Procès Verbal

Commission Travaux et aménagement urbain et Commission Propreté Hygiène Environnement

Objet : Suivi de l'avancement de projet

Projet participatif de la municipalité de l'Ariana, PAI 2018: Mise en œuvre du programme d'aménagement des trottoirs :

Rue Mouawia Ibn Abi S.
 Planche N° : 9/12

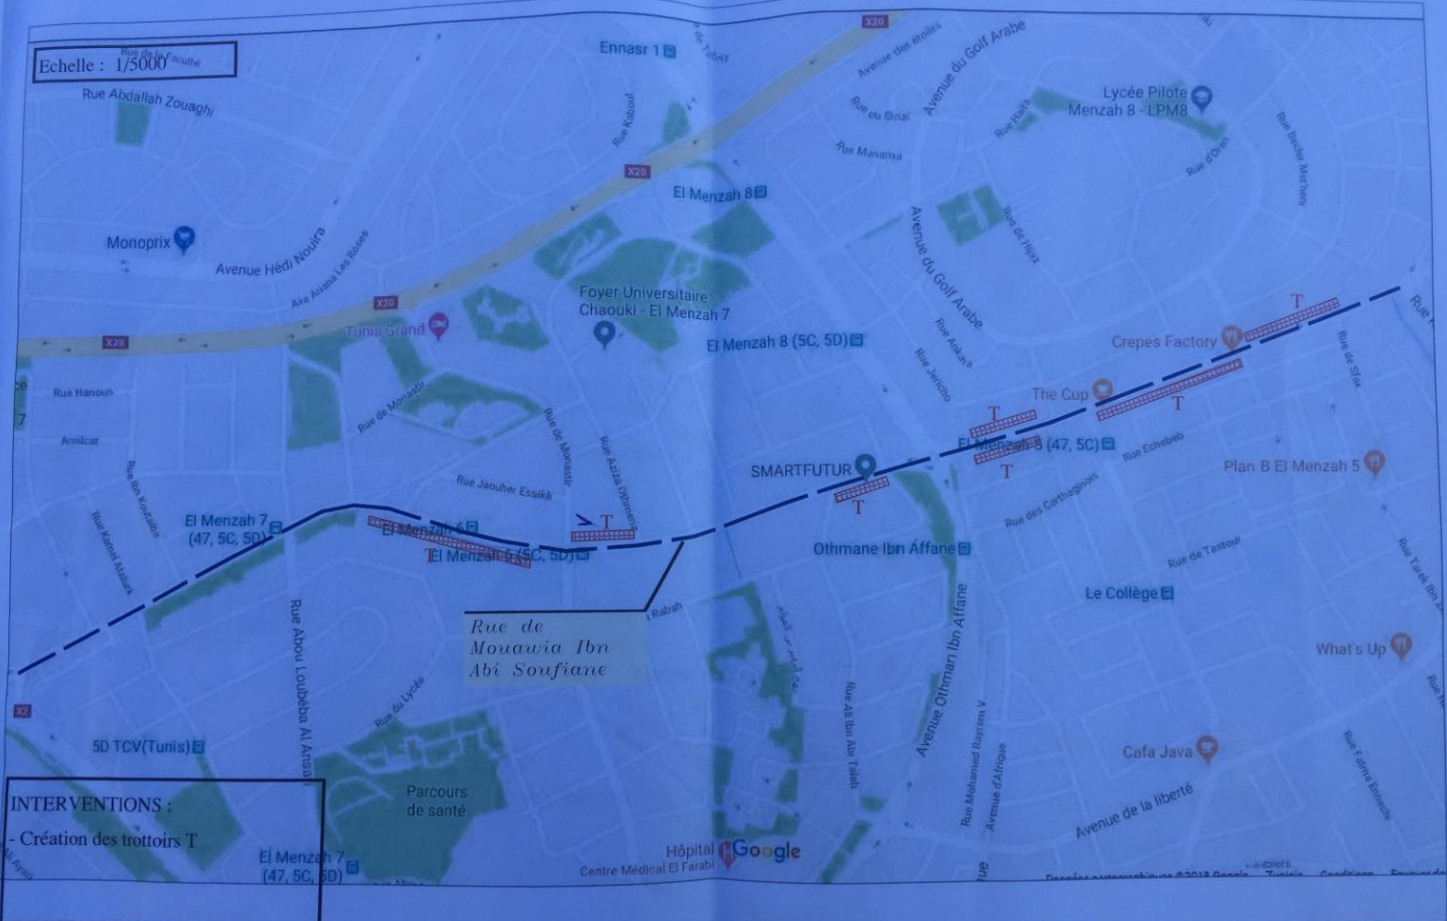
Pour l'avenue Mouaouiya Ibn abi sofiane : les travaux ont été entamés du coté du lycée Menzah 6 (en raison de détérioration des trottoirs surtout à proximité de l'angle Rue Ammar Ibn Yasser et Av Mouaouiya ibn abi soufiene suite à l'intervention de concessionnaires). Le trottoir va être refait sur toute la périphérie du lycée El Menzah 6 pour l'homogénéiser et puis pour minimiser les dégâts en cas de futures interventions de la part de concessionnaires. Les travaux par la suite vont être continués en allant dans le sens de la descente avec des points d'intervention qui ont été choisis par le directeur des travaux selon l'état du trottoir. Un plan attaché à ce Pv montre les travaux envisagés. Les remarques des délégués seront les bienvenues pour le choix des points d'intervention au niveau de cette avenue.

Pour l'avenue Mouaouiya ibn abi Soufiene, les délégués d'El Menzah8 on mentionné qu'il faudrait revoir les lieux exacts des interventions avec les éventuels obstacles des contrevenants

Pour l'avenue Mouawiya Ibn abi Soufiene, selon le plan d'exécution des travaux, elle a demandé une clarification de la part du promoteur avec une liste détaillé quant aux obstacles qui se trouvent sur le parcours d'exécution de manière similaire à ce qui a été établi pour l'avenue Hedi Nouira.
